Reactie t.a.v. verzoek om aanvullende informatie Omgevingswet flora- en fauna- activiteit (zaaknummer) Project 'GOL'

14 november 2025

Ten behoeve van het project ' Gebiedsontwikkeling Oostelijke Langstraat' heeft de provincie Noord-Brabant een Omgevingsvergunning flora- en fauna-activiteit aangevraagd (zaaknummer). Op 28 oktober 2025 is door de Omgevingsdienst Brabant Noord (ODBN) een verzoek gedaan voor het aanleveren van aanvullende gegevens in het kader van de betreffende aanvraag.

Afbeelding 2. Tijdelijke (bouwphase) en eindsituatie t.a.v de vliegroule de Gemeint West.

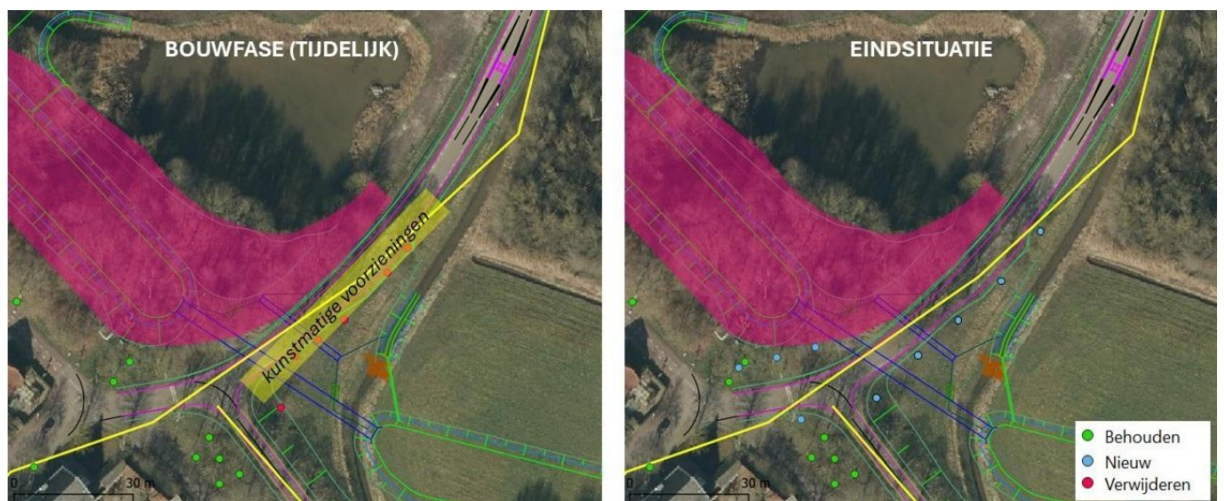
- a. Wij verzoeken u de functionaliteit van de mitigerende maatregelen voor de drie knelpunten bij de essentiële vliegroutes rond de Gemeint en de Biessertweg nader te onderbouwen. In het activiteitenplan geeft u aan dat maatwerk geleidende voorzieningen worden geplaatst zodat de vleermuizen van de vliegroute gebruik kunnen blijven maken. Momenteel is niet duidelijk dat deze maatwerk voorzieningen functioneel en effectief zijn om de vliegroute tijdelijk te vervangen. Het kennisdocument gewone dwergvleermuis (Bij12, 2024) geeft in hoofdstuk 3.6 meer toelichting op wat een tijdelijke vervangende vliegroute functioneel en effectief maakt.

Antwoord 7a: Voor de bouwfase zullen ter plaatse van de twee routes bij de Gemeint en de route langs de Biessertweg tijdelijke voorzieningen worden aangebracht in de vorm van schermdoeken, palen met doek of bomen in verplaatsbare plantenbakken (afbeelding 2 t/m 4). De definitieve keuze voor het toepassen van specifieke voorzieningen is afhankelijk van de wijze en detaillering van de uitvoering van de bouwwerkzaamheden. Dat is op dit moment nog niet bekend. De definitieve aanpak zal worden opgenomen in het nader op te stellen ecologisch

werkprotocol. Het uitgangspunt van de toe te passen voorzieningen is gebaseerd op het BIJ12 Kennisdocument en omvat bij:

- het plaatsen van schermen (stuifdoek of gaas met een maaswijdte van 1,5cm) de toepassing van schermen met een minimale hoogte van 2 meter op palen van minimaal 1,5 meter, voor een totale hoogte van minimaal 3,5 meter;
- het plaatsen van bomen in bakken een totale hoogte van 3,5 meter en kroonafstand van;
- het plaatsen van voorzieningen dat deze voorafgaand aan het verwijderen van de oorspronkelijke vliegroule aanwezig zijn, waarbij de voorziening moeten aansluiten bij de oorspronkelijke situatie;
- de geplaatste voorzieningen dat deze gedurende de doorlooptijd van de bouwwerkzaamheden in de actieve periode van de vleermuizen functioneel moeten zijn;
- het plaatsen van voorzieningen dat het van belang dat er geen bouwverlichting de tijdelijke route verstoord;
- het ontwerp en de toepassing ervan dat een ecologisch deskundige is betrokken.

Afbeelding 7. Eindsituatie ten aanzien van de vliegroute Spoorlaan.

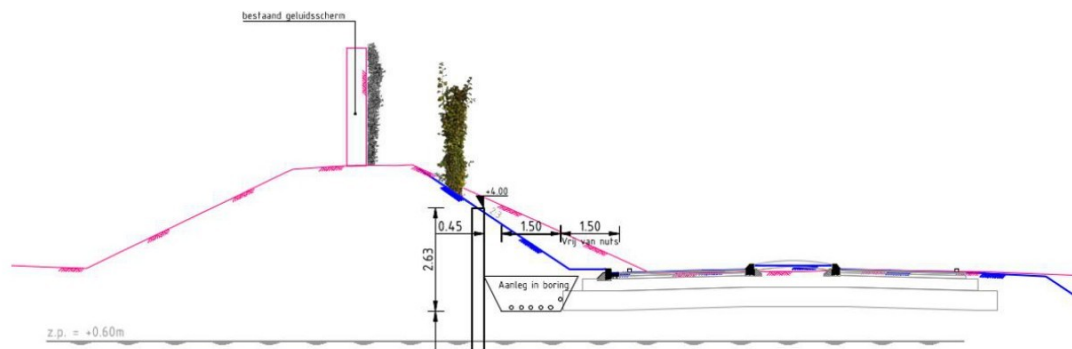
- b. Wij verzoeken u de functionaliteit van de permanente maatregelen voor de essentiële vliegroute langs de Spoorlaan nader te onderbouwen. In het activiteitenplan staat aangegeven dat in de toekomstige situatie de verbinding wordt hersteld door het talud van het huidige geluidscherm te voorzien van opgaande beplanting. Momenteel is niet duidelijk dat deze maatregelen (meteen) functioneel en effectief zijn. Het is bijvoorbeeld niet duidelijk wat voor beplanting wordt geplaatst en dat deze voldoende groot voor de beoogde geleidende en beschuttende functie. Het kennisdocument gewone dwergvleermuis (Bij12, 2024) geeft in hoofdstuk 3.6 meer toelichting op wat een vervangende vliegroute functioneel en effectief maakt.

Antwoord 8b: Het bestaande talud zal in de eindsituatie iets ingekort worden om de aanleg van kabels en leidingen mogelijk te maken. Omdat het definitieve talud relatief smal en steil is, is t.a.v. afwatering en doorworteling, de kans van uitval van boomaanplant een risico. Om tijdig een functionele geleiding te kunnen garanderen wordt:

- t.a.v. aanplant gekozen voor snelgroeiende struikvormers zoals meidoorn gewone vlier, Gelderse roos, hazelaar en wilg sp. Hierdoor is uitval beperkt en kan binnen een groeiseizoen de geleidende functie voor vleermuizen worden gegarandeerd;
- de plantmaat van de struikvormers afgestemd op minimale hoogte van 3,50m inclusief taludhoogte;
- aanplant in natuurlijke plantgroepjes aangebracht zodat in combinatie met het begroeide geluidscherm een

functionele geleiding wordt gerealiseerd waar vleermuizen langs en tussendoor kunnen vliegen.

Afbeelding 9. Doelstelling GOL t.a.v. realiseren ecologische verbindingen.

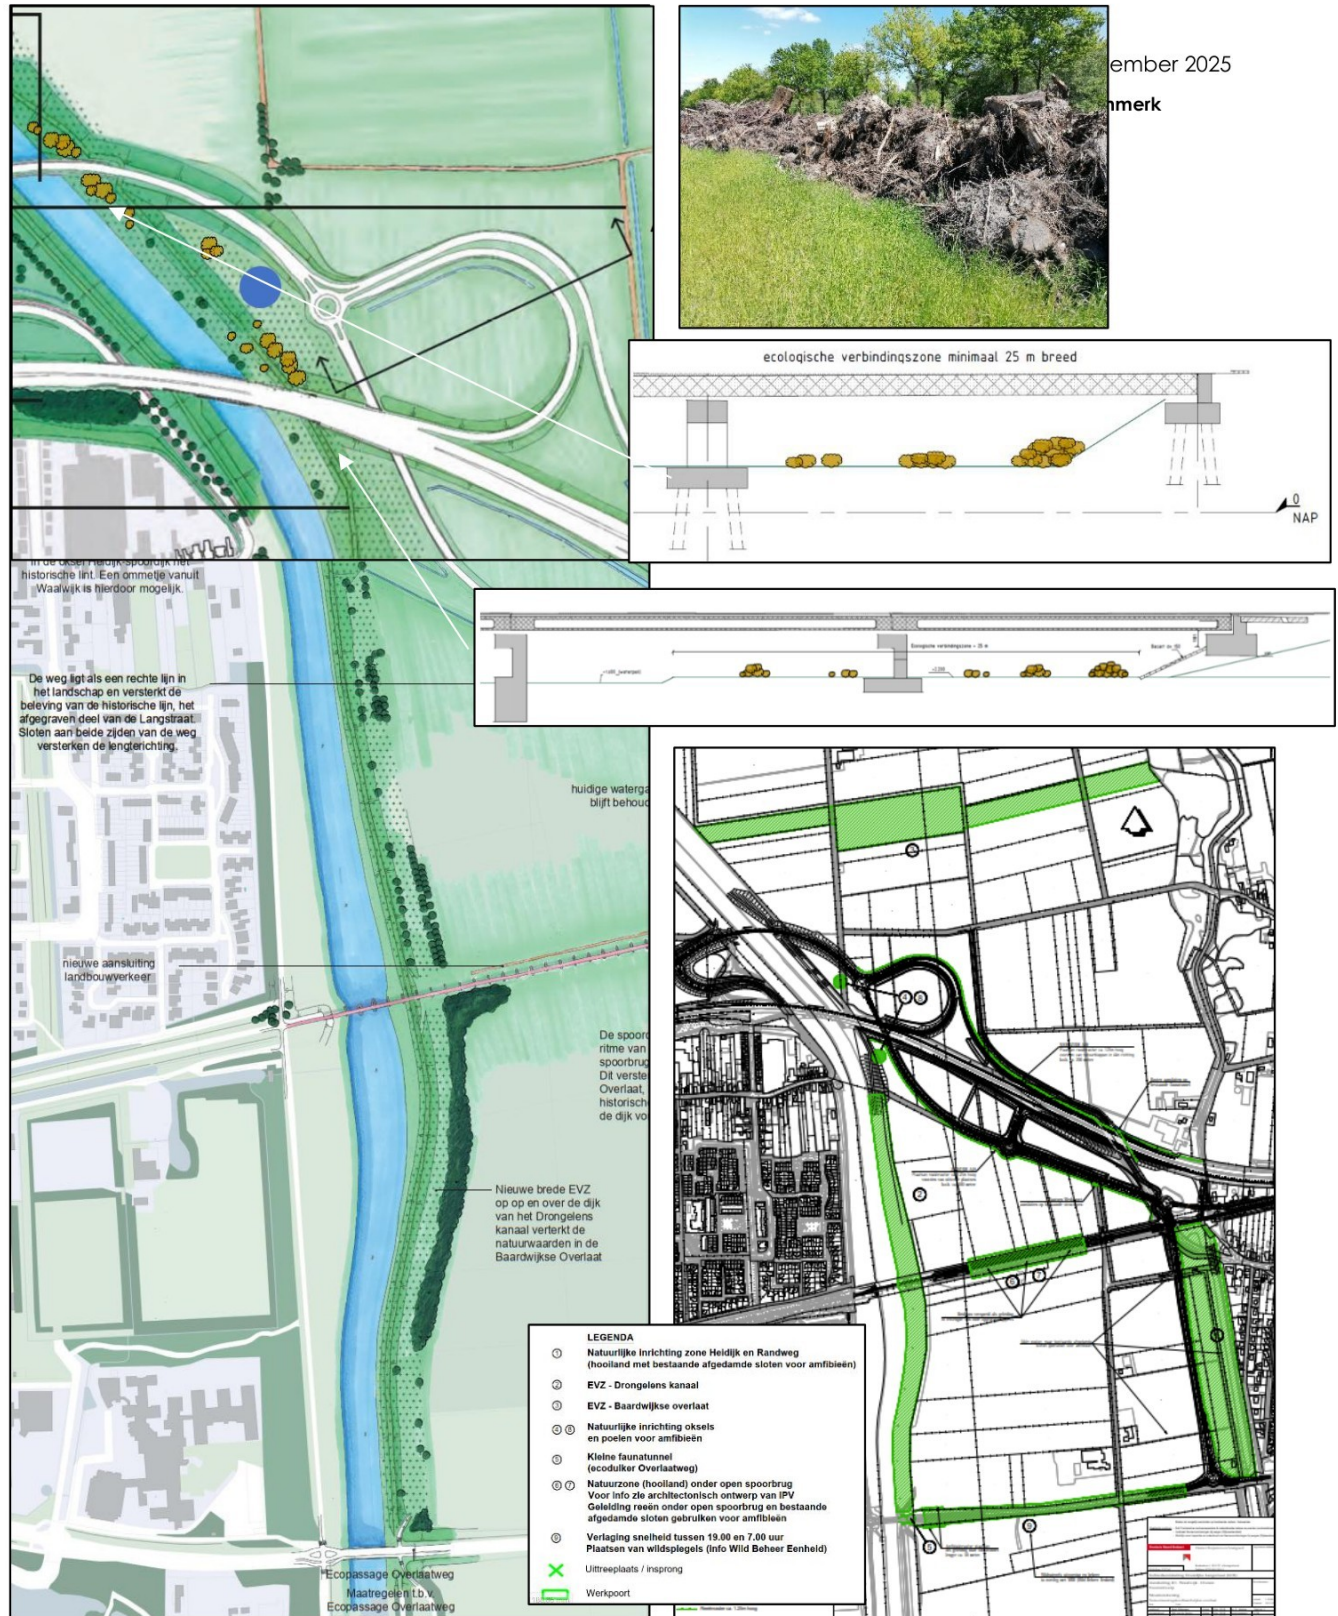
11. Wij verzoeken u nader te onderbouwen hoe het leefgebied van de das wordt verbeterd. Dit gaat dan met name om de genoemde ecologische verbindingszone (EVZ) langs het Drongelens kanaal. Het is niet duidelijk waar deze EVZ komt te liggen. Op de aangeleverde kaarten staat geen EVZ ingetekend langs het Drongelens kanaal nabij het dassenleefgebied. De voorgestelde maatregel is momenteel onvoldoende duidelijk om in de beoordeling mee te kunnen nemen.

Antwoord 11: Een van de speerpunten van het project GOL is het realiseren van twee ecologische verbindingen van bovenregionaal belang onder de A59: verbinding van de Maas met Moerputten en met Loonse en Drunense Duinen (afbeelding 9). Ter hoogte van de Aansluiting 40 richting de Overlaatweg is ruimtelijk gezien een 'groene corridor', de oeverzone langs het kanaal in de Baardwijkse Overlaat, aanwezig (afbeelding 10) waar in het kader van GOL specifieke maatregelen worden getroffen om de connectiviteit van het natuurlijke landschap te borgen en te versterken. GOL realiseert in dit kader een robuuste verbinding onderdoor KWO3.1 Brug Drongelens kanaal en een kleine faunatunnel onder de Overlaatweg. Daarnaast zal binnen de Baardwijkse Overlaat percelen gericht worden aangelegd en beheerd als natuurrijk grasland. Ook op andere locaties worden natuur versterkende (en ontsnipperende) maatregelen uitgevoerd waaronder de aanleg van de EVZ's 'Baardwijkse Overlaat' en 'Voordijk' en een grote faunatunnel onder de A59 (afbeelding 11).

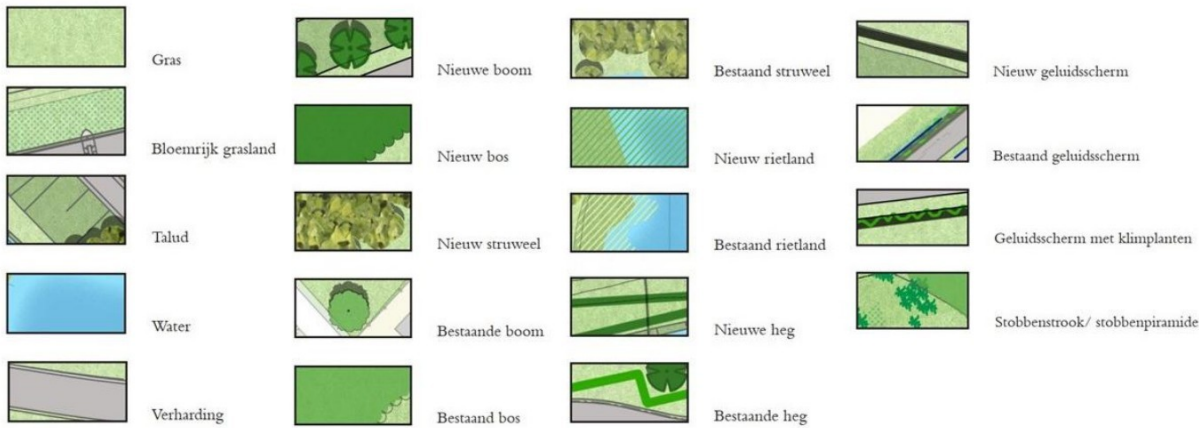
- a. Het is niet duidelijk hoeveel leefgebied voor kleine marters in de toekomstige situatie aanwezig zal zijn en dat dit van voldoende grootte dan wel kwaliteit is om het verlies van leefgebied door de ruimtelijke ingreep op te vangen. In het activiteitenplan worden generieke maatregelen genoemd zoals het afstemmen van inrichting op de habitatseisen voor kleine marterachtigen en het aanbrengen van landschapselementen op locaties als de Baardwijkse overlaat, aanloopgebied O3.12 (de faunatunnel) en de omgeving van de Gemeint. Deze locatie aanduidingen en de schaal van de maatregelen zijn niet specifiek genoeg om te kunnen beoordelen of het er in de toekomstige situatie voldoende groot en kwalitatief leefgebied aanwezig is. Het kennisdocument kleine marterachtigen geef in hoofdstuk 3 meer informatie over hoe leefgebied voor kleine marterachtigen optimaal ingericht kan worden.

Antwoord 14a: *De habitatanalyse uit 2022 is op basis van de actuele scope van de werkzaamheden nader uitgedetailleerd. In onderstaande afbeeldingen zijn de potentieel geschikte landschapselementen (bv. watergangen en oevers, bos- en struweelranden) alsmede potentieel foerageergebied (bv. verruigde percelen, dijklichamen en bosopstand) binnen het ruimtebeslag van GOL weergegeven.*

Afbeelding 17. Indicatieve locaties verbindingen onderlangs de parallelweg in het buitengebied te Waalwijk voor en Alpenwatersalamander en kleine marterachtigen.

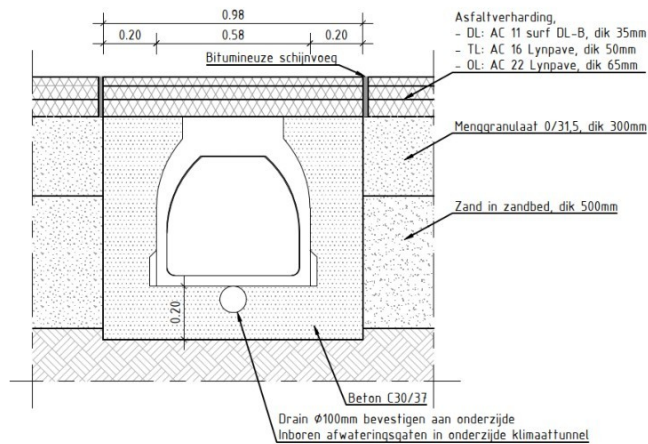
18. Wij verzoeken u nader te onderbouwen dat de maatregelen om barrièrewerking bij het compensatieperceel bij oostelijke Waalwijk te voorkomen, functioneel en effectief zijn. In het activiteitenplan geeft u aan dat ter plaatse van de te realiseren parallelstructuur onderlangs verbindingen worden aangelegd die barrière werking en daarmee isolatie van het compensatieperceel voorkomen. Het is momenteel niet duidelijk op welke wijze deze verbindingen worden gerealiseerd zodat deze verbindingen functioneel en effectief zijn als maatregel voor de poelkikker en Alpenwatersalamander. Wij verzoeken u in uw beantwoording onder andere in te gaan op de volgende punten:
- Hoeveel verbindingen worden er (ten minste) gerealiseerd

- Waar komen deze verbindingen (indicatief) te liggen

Antwoord 18b: Op 4 locaties worden verbindingen aangelegd in de vorm van een kleine faunatunnel (Aco Pro klimaattunnel, afbeelding 18) en waterduikers van Ø1.250mm. Indicatieve locaties zijn weergegeven op onderstaand kaartblad. Deze zullen nader worden uitgewerkt in het ontwerp.
